INTERPELACJA

Dotyczy: drogi gminnej G859674P łączącej Szklarkę Mielęcką i Przybyszów

WR 0003.2.2023/2

Dotyczy: pisma z dnia 25.04.2023r. w sprawie drogi gminnej G859674P łączącej Szklarka Mielęcka – Przybyszów.

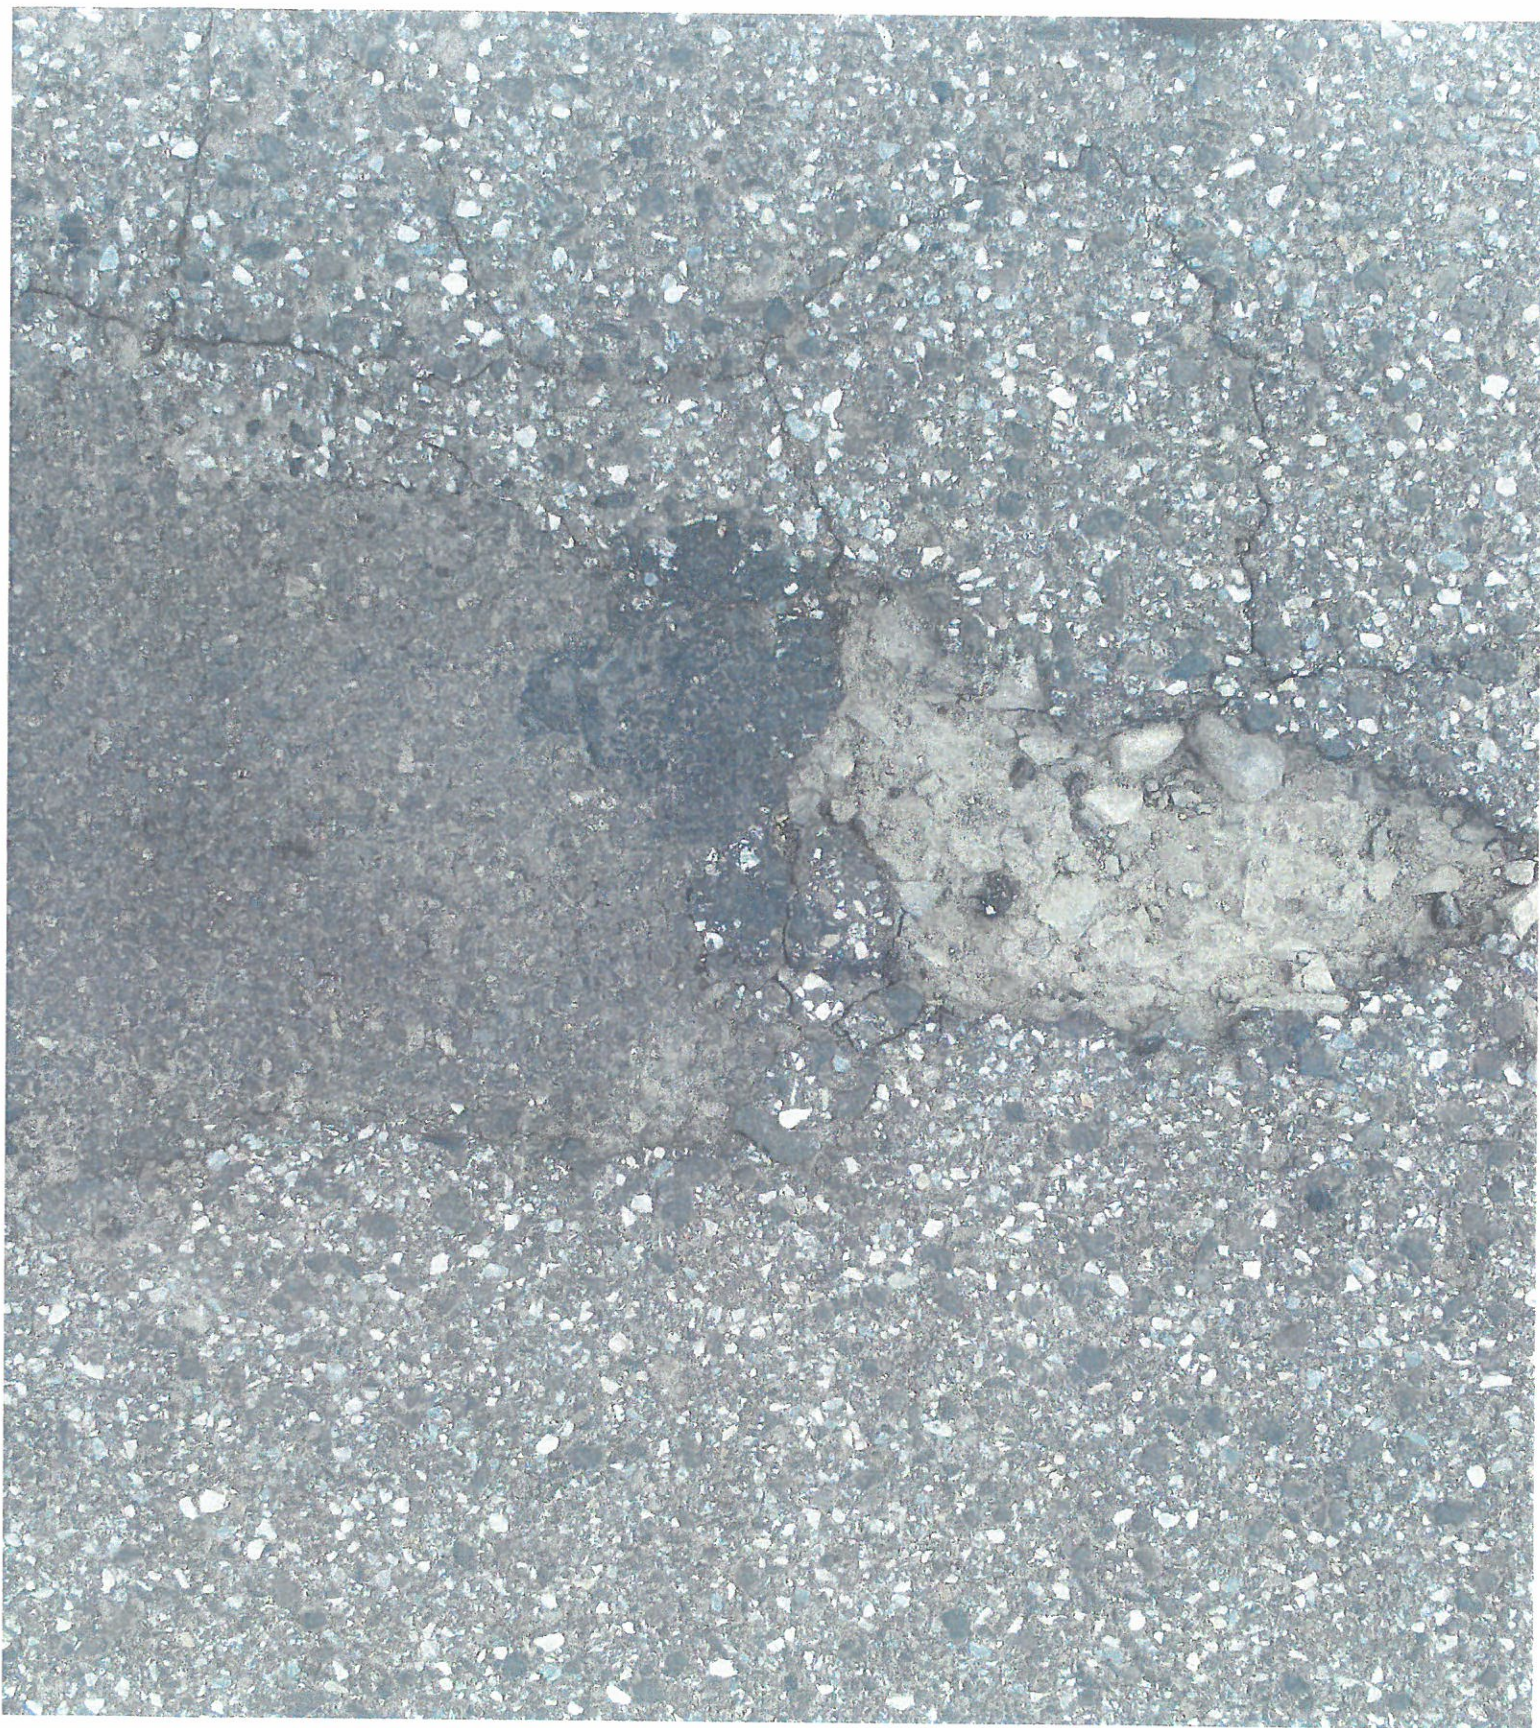
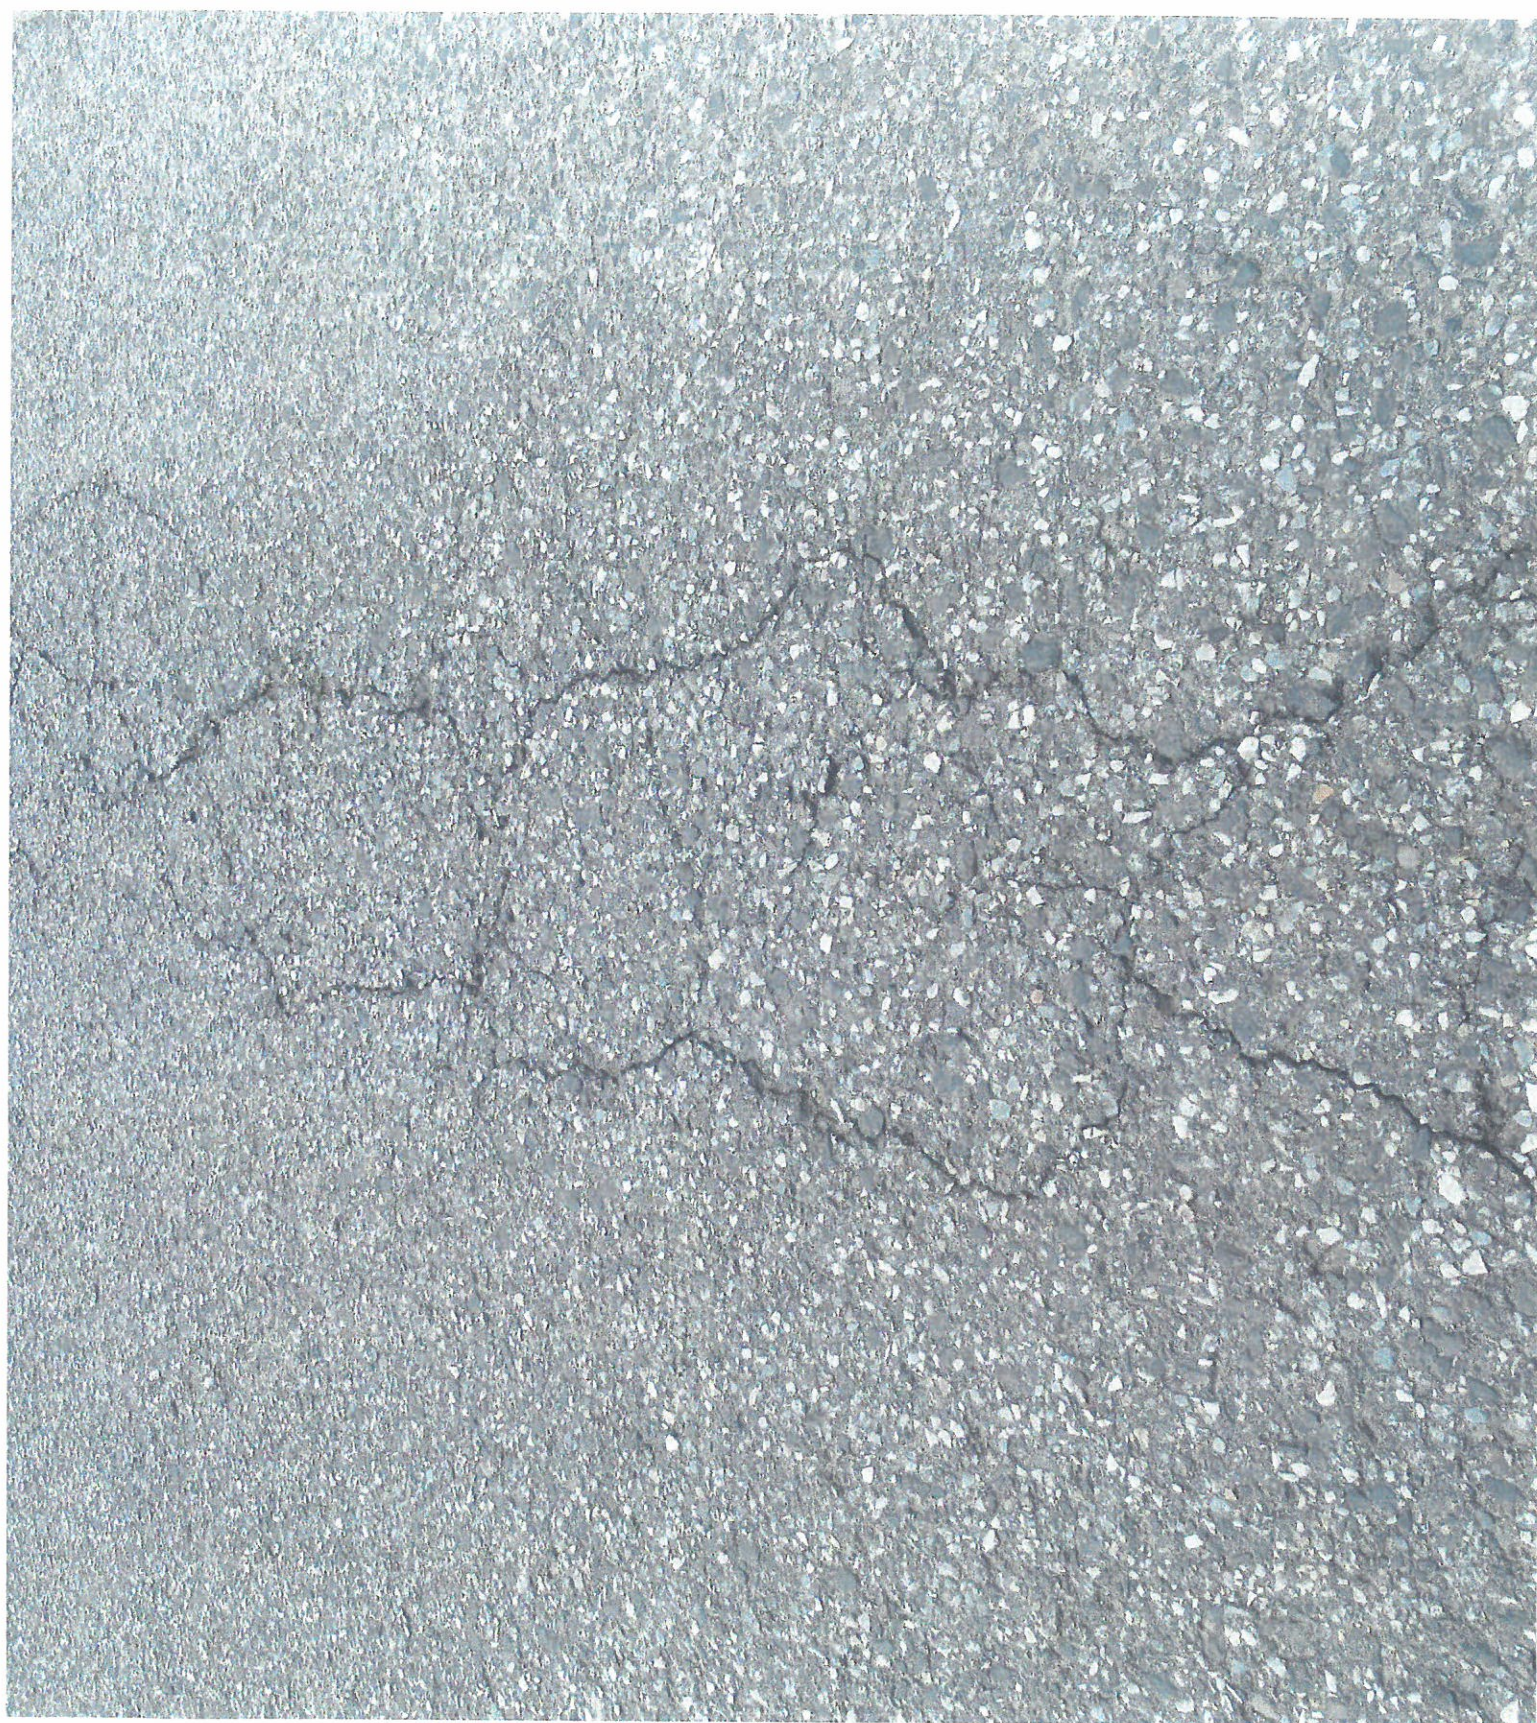
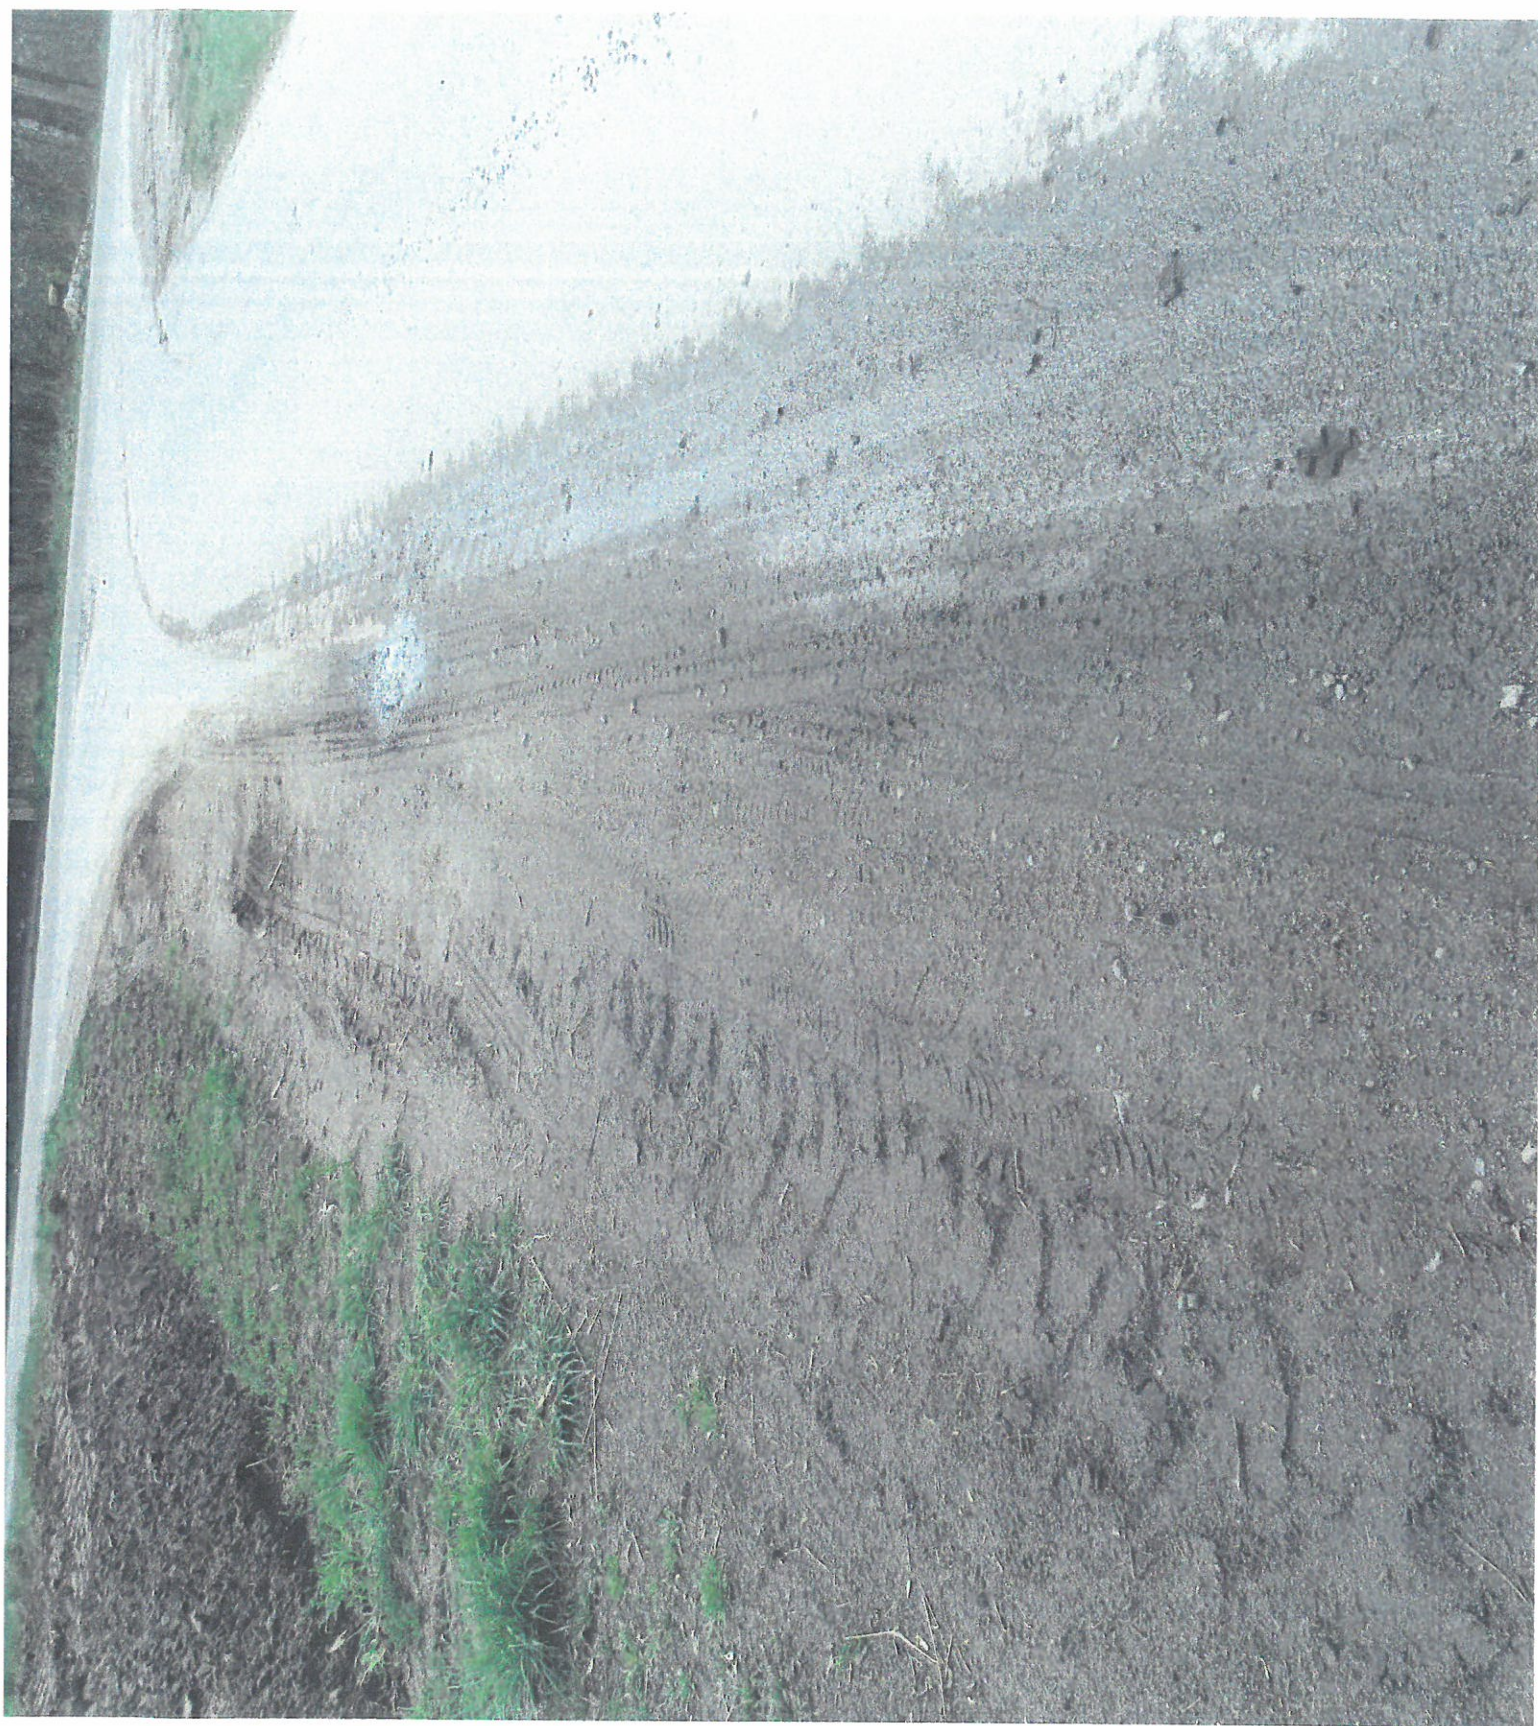
Droga łącząca Szklarkę Mielęcką i Przybyszów zaczyna być w coraz gorszym stanie technicznym, mimo że wykonana została stosunkowo niedawno, co przedstawiają załączone do niniejszej interpelacji zdjęcia. Dzieje się to z powodu błędnie wykonanego pobocza drogi, które jest niewłaściwie utwardzone oraz znajduje się poniżej powierzchni asfaltu. Przedmiotowa droga jest stosunkowo wąska i nie sposób minąć przejeżdżającego w przeciwnym kierunku samochodu bez konieczności zjechania na pobocze. Ponadto coraz bardziej „rozjeżdżone” pobocze i uszkodzona krawędź asfaltu mogą powodować możliwość uszkodzenia podwozia samochodów.

Kolejną kwestią dotyczącą drogi gminnej G859674P łączącej Szklarkę Mielęcką i Przybyszów jest zakręt, który został wykonany prawie pod kątem prostym. Skutkuje to „zjeżdżaniem” pojazdów na przylegające do drogi pole. Łuk został, więc niewłaściwie zaprojektowany i źle wykonany pod względem geometrii (tj. wyprofilowania łuku).

- 1) czy nie zasadne byłoby utwardzenie pobocza drogi gminnej G859674P łączącej Szklarkę Mielęcką i Przybyszów,
- 2) czy możliwe jest wykonania odpowiedniego (odpowiednio wyprofilowanego) zakrętu?

Główną przyczyną pogorszenia się stanu nawierzchni oraz poboczy na w/w odcinku drogi był zwiększony ruch pojazdów powstały w wyniku przebudowy drogi powiatowej w miejscowości Osiny. Objazd wyznaczony dla mieszkańców Szklarki Mielęckiej i Borku Mielęckiego, a także mieszkańców gminy Bralin przebiegał przez Bralin oraz drogę wojewódzką nr 482. Wyznaczony objazd nakładał do pokonania znacznej ilości kilometrów, co wpływało również na czas podróży. Dlatego znaczna część mieszkańców Szklarki Mielęckiej i Borku Mielęckiego korzystała z odcinka drogi gminnej G859674P łączącej miejscowości Szklarka Mielęcka i Przybyszów jako „skrót” w kierunku miejscowości Kępno. Zwiększona ilość pojazdów przemieszczających się na wyżej w/w odcinku drogi spowodowała powstanie ubytków w nawierzchni oraz poboczu drogi. Gmina zleci wykonanie naprawy nawierzchni oraz utwardzenie mechaniczne poboczy kruszywem drogowym na odcinku drogi gminnej G859674P.

W kwestii nieprawidłowej geometrii łuku drogi informuje, że droga została wybudowana w istniejącym wąskim pasie drogowym. Ze względu na wąski pas drogowy

nie było technicznej możliwości złagodzenia zakrętu. W celu zwiększenia bezpieczeństwa na drodze zostanie zlecone przygotowanie projektu stałej organizacji ruchu polegające na ustawieniu znaków pionowych informujących o niebezpiecznych zakrętach, ograniczeniu prędkości w celu ułatwienia minięcia się pojazdów.

Przy obecnym natężeniu ruchu na w/w odcinku drogi, w ocenie Gminy Kępno wprowadzenie oznakowania spowoduje zwiększenie bezpieczeństwa..
